ALCANCE INFORME TÉCNICO DE ANÁLISIS DE LA PROPUESTA DE APROBACIÓN DE LA MODIFICATORIA DEL TRAZADO VIAL AV. PADRE CAROLLO

Dirección Metropolitana de Políticas
y Planeamiento de la Movilidad
30.05.2022

TRAMO 1: Desde la abscisa 0+000 hasta el Escalón 1

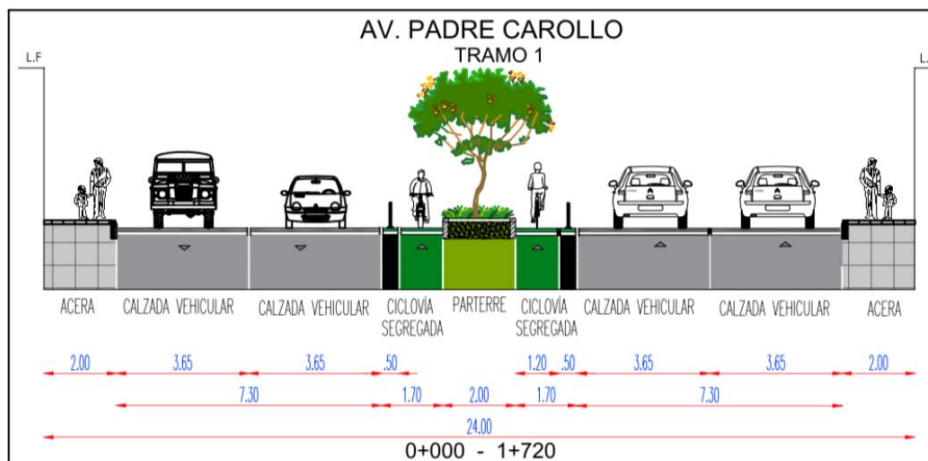
De acuerdo con el numeral 3, cuadro No. 2, literal g) de la Ordenanza Metropolitana No. 210: *“En el tramo desde la Av. Gonzalo Pérez (ex Av. Simón Bolívar) hasta el Escalón 1, el derecho de vía es de 12.20 m y el retiro de construcción es 0 m. En el tramo desde el Escalón 1 hasta el enlace Av. Simón Bolívar - Av. Pedro Vicente Maldonado - Av. Mariscal Sucre, se observará un derecho de vía de 25 m desde el eje de la vía y un retiro de construcción de 5 m.”*

TRAMO 2: Desde el Escalón 1 hasta el Escalón 2

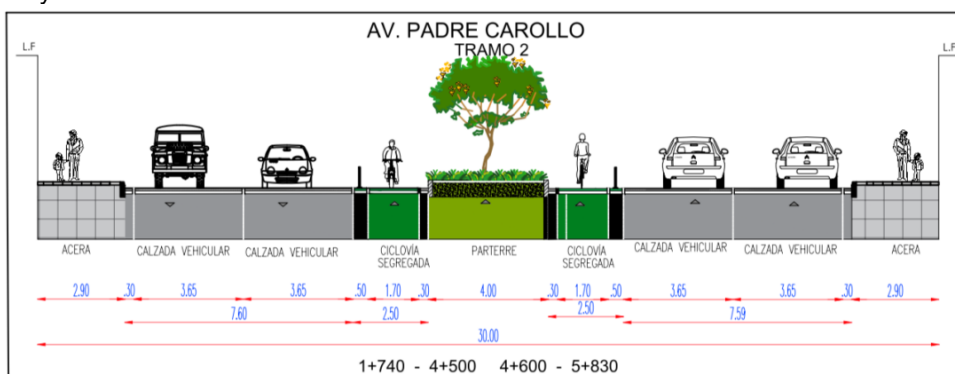
De acuerdo con la Resolución de Concejo C191, se aprueba el tramo comprendido entre las vías Escalón 1 y Escalón 2, con una sección transversal de 30.00m, que incluye 2 calzadas de 14.60 (carriles de 3.65m), 2 carriles de estacionamiento de 2.20m, parterre de 4.00m y aceras a cada lado de 3.50m.

TRAMO 3: Desde el Escalón 2 hasta la calle "J "

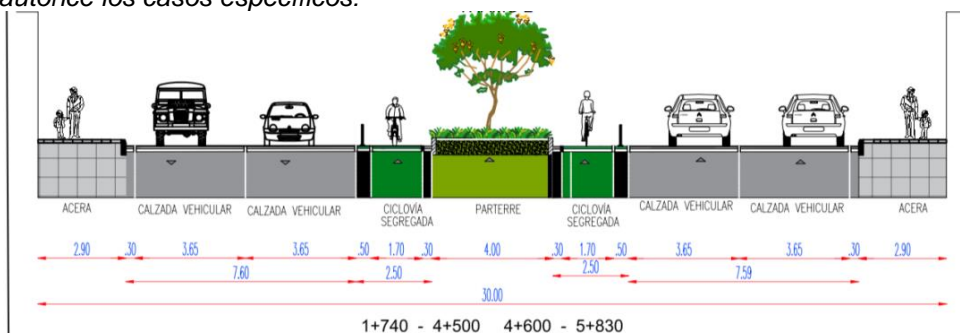
No se tiene normativa que defina la sección vial, pero la EPMMOP para dar continuidad al trazado vial, propone mantener el mismo ancho de la sección vial del tramo 2, acogiendo lo determinado en la nota 6 del cuadro No. 1 del Anexo de Reglas de Arquitectura y Urbanismo, en donde indica que: "Las vías existentes para su regularización deberán acogerse a las características de las tipologías señaladas en el presente cuadro independientemente de su longitud, caso contrario será el Concejo Metropolitano quien autorice los casos específicos."

De la revisión realizada a la propuesta del trazado vial de la Av. Padre Carollo, se puede verificar que la mayor parte de observaciones han sido absueltas, sin embargo se recomienda solventar la justificación normativa que defina la sección vial del tramo 3, debido a que, de acuerdo con la propuesta de la EPMMOP al tener 30 m de sección vial siendo una vía arterial, no se acoge a los lineamientos del Anexo de Arquitectura y Urbanismo, que indica que debe tener 35,90 m, por lo que debe ser aprobada por el Concejo Metropolitano. Se recomienda que dicha definición

Figura No. 1 Trazado vial de la Av. Padre Carollo

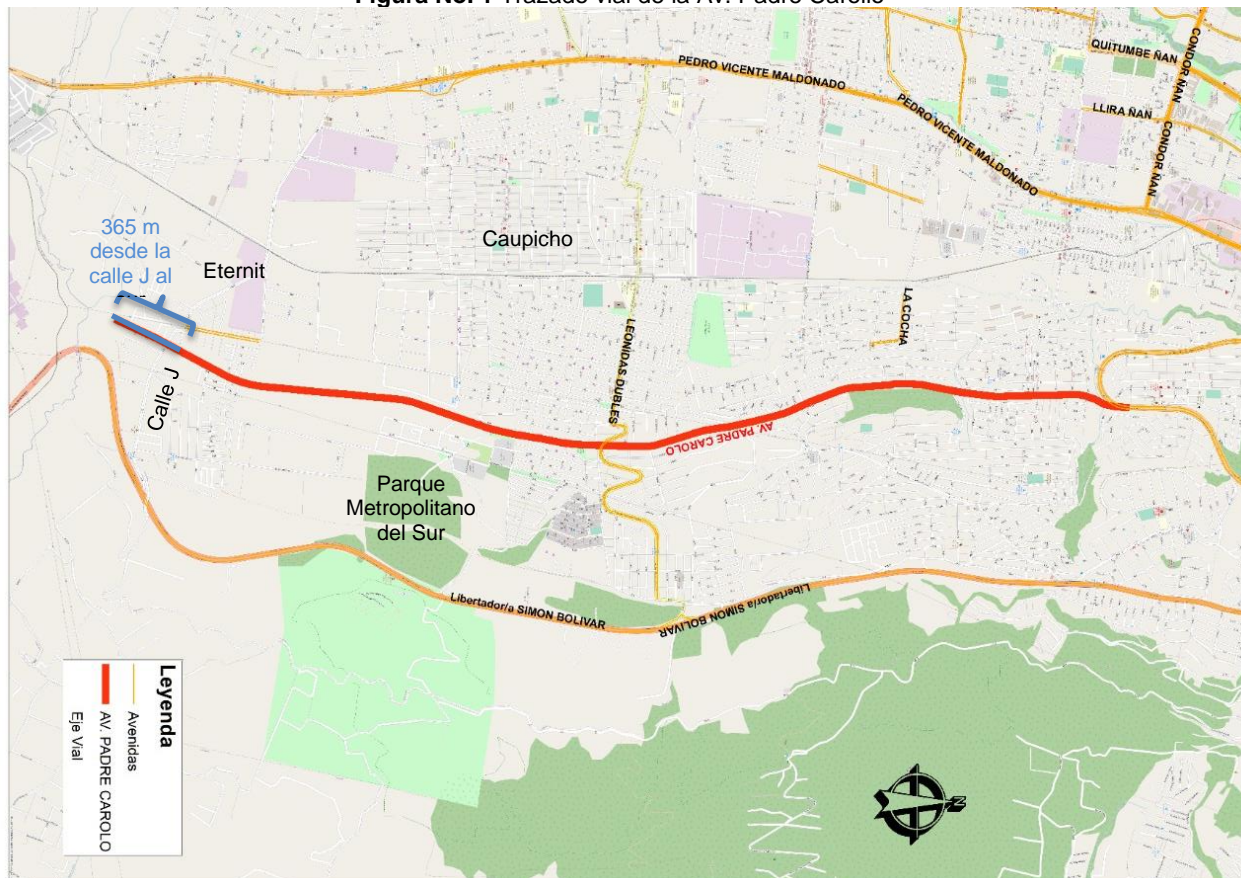
siga los lineamientos de una vía arterial conforme a la categorización emitida mediante Ordenanza Metropolitana No. 127 del 2 de julio de 2016, modificada por las Ordenanzas Metropolitanas Nos. 192 de 20 de diciembre de 2017 y 210 sancionada el 12 de abril de 2018. Dentro de la regulación del referido tramo 3 deberá considerarse los 365 m que faltan ser considerados por la EPMMOP desde la calle J hacia el Sur tal como lo define la Ordenanza PMDOT-PUGS No. 001-2021, sancionada el 13 de septiembre de 2021 Ordenanza que aprueba la actualización del Plan Metropolitano de Desarrollo y Ordenamiento Territorial y la aprobación del Plan de Uso y Gestión de Suelo del Distrito Metropolitano de Quito (Ver Figura No. 1).
